Verslag huishoudelijke elektrische installatie op laagspanning en zeer lage spanning**Algemeen:**

Referentie: 007-20260625-05	Datum controle: 25/06/2026
Keurder: 007

Eigenaar:	EAN-code: 541449206002552087
Adres installatie: Heidestraat 152, 3550 - Heusden-Zolder	Nummer teller(s): 1sag1100467250
	Distributienetbeheerder installatie: Fluvius
Datum uitvoering installatie:	<input checked="" type="checkbox"/> Vóór 01/10/1981 <input checked="" type="checkbox"/> Tussen 01/10/1981 en 01/06/2020 <input type="checkbox"/> Vanaf 01/06/2020
Type:	<input checked="" type="checkbox"/> Wooneenheid <input type="checkbox"/> Niet-huishoudelijk <input type="checkbox"/> PV <input type="checkbox"/> Batterij <input type="checkbox"/> Laadpaal

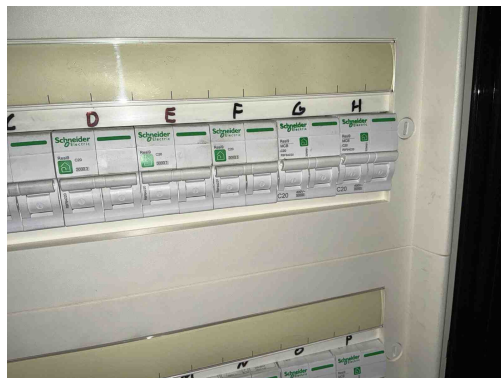
S02 - Het ééndraadsschema strookt niet met de werkelijkheid (Boek 1: 3.1.2.1).
Opmerking: Oa waarde kringen G en H, aantal kringen

B18 - Het volgnummer is niet op elk bord vermeld (Boek 1: 3.1.3.3).

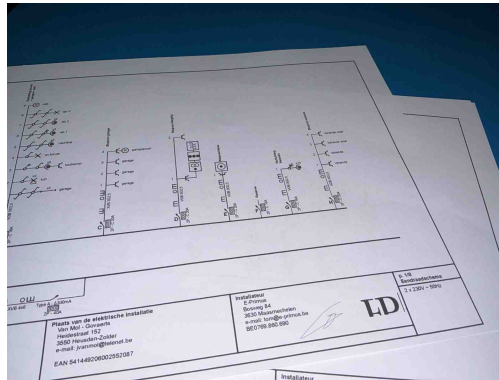
S02 - Het ééndraadsschema strookt niet met de werkelijkheid (Boek 1: 3.1.2.1).
Opmerking: Oa waarde kringen G en H, aantal kringen

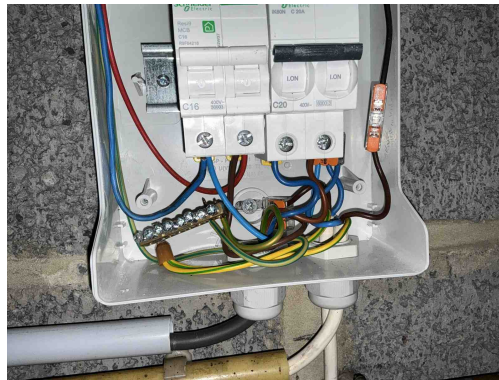
S02 - Het ééndraadsschema strookt niet met de werkelijkheid (Boek 1: 3.1.2.1).
Opmerking: Oa waarde kringen G en H, aantal kringen

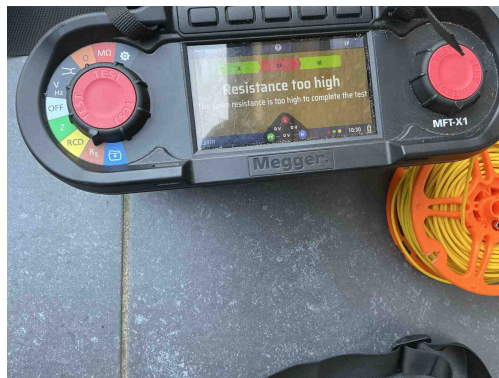
T21 - Het elektrisch materieel is niet geplaatst volgens de voorschriften van de fabrikant/ regels van goed vakmanschap . (Boek 1: 1.4.1.3)
Opmerking: Oa 3 draden in 1 klem, Ophangvijzen verdeelbord niet afgedekt

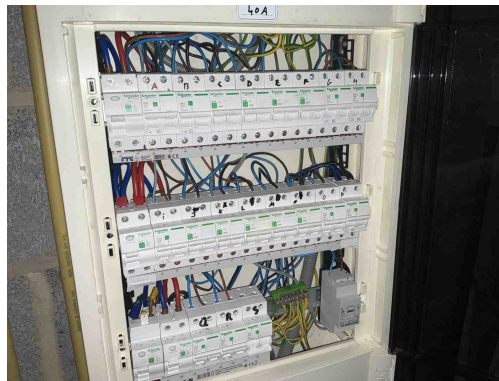
A05 - De waarde van de spreidingsweerstand van de aardverbinding is te hoog (Boek 1: 5.4.2).
